eDoc - sag nr. 2014-0243285 - Hulgårdsvej (Jonas Tesch Hallberg)
Høringsperiode 22.01.-26.03.2015

Bispebjerg Lokaludvalgs hørings svar vedrørende forslag til lokalplan Hulgårdsvej

Høringssvar fra Energinet.dk til Københavns Kommunes lokalplanforslag 'Hulgårdsvej'

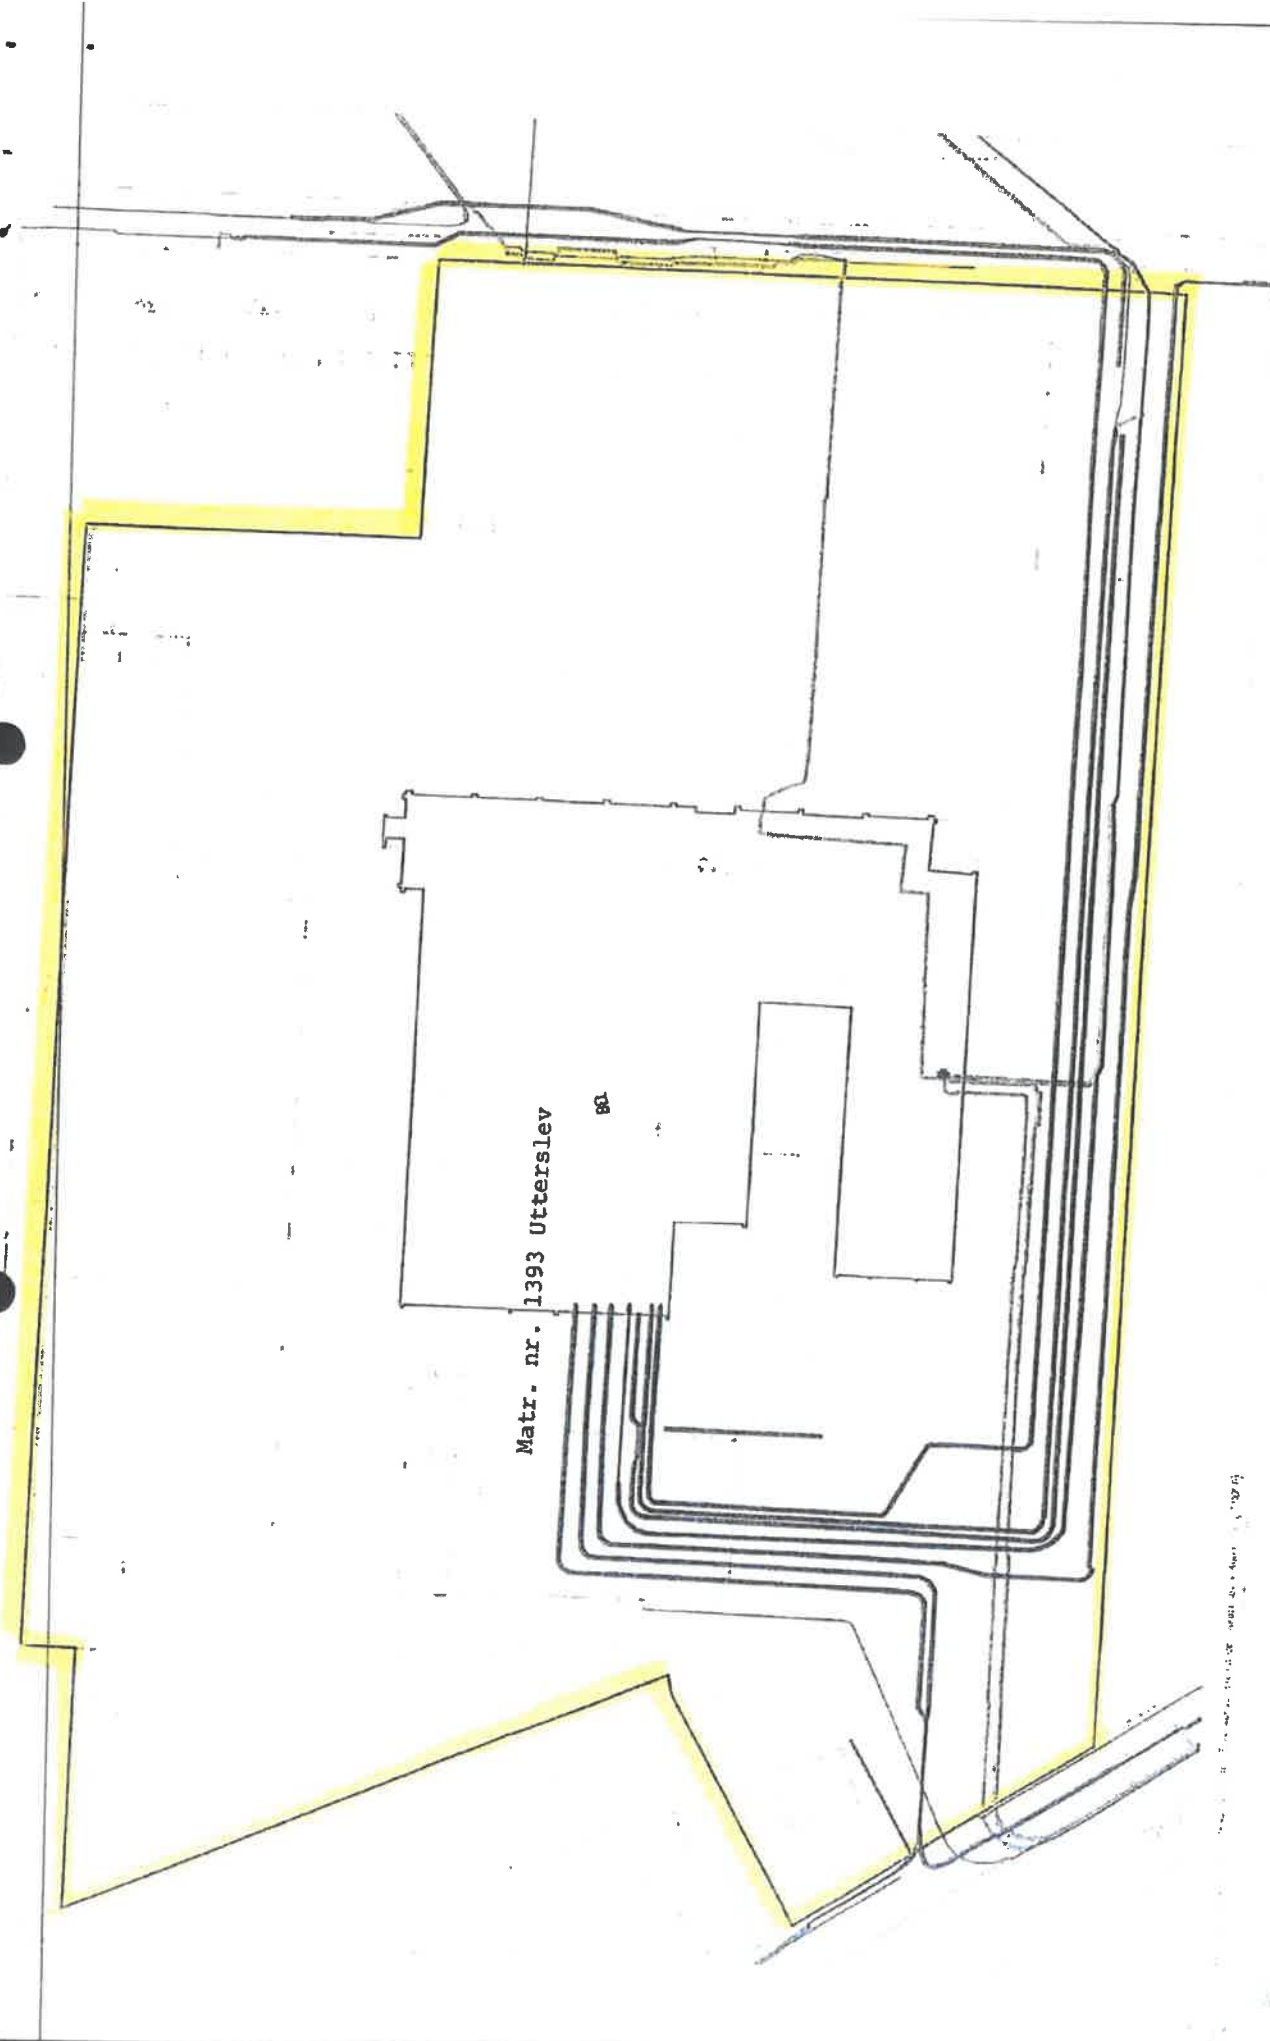
Vores kabelanlæg og adgangsforhold hertil er sikret ved tinglyst deklARATION (dato/løbenummer: 24.07.2006-126919-01), se vedhæftede. Vi forudsætter, at vores tinglyste deklARATION fortsat er gældende i dens fulde ordlyd ved en evt. vedtagelse af lokalplanen med tilhørende kommuneplantillæg.

Energinet.dk kan ikke tillade beplantning med træer hen over vores kableanlæg, som det fx er skitseret ved Borups Allé på situationsplanen på side 7 i høringsmaterialet. Energinet.dk kan, jf. den tinglyste deklaration, ved fejl, omlægning eller lignende fjerne eksisterende kabler i hele tracéets længde. Energinet.dk kan derfor heller ikke tillade evt. fredning af træer i planområdet.
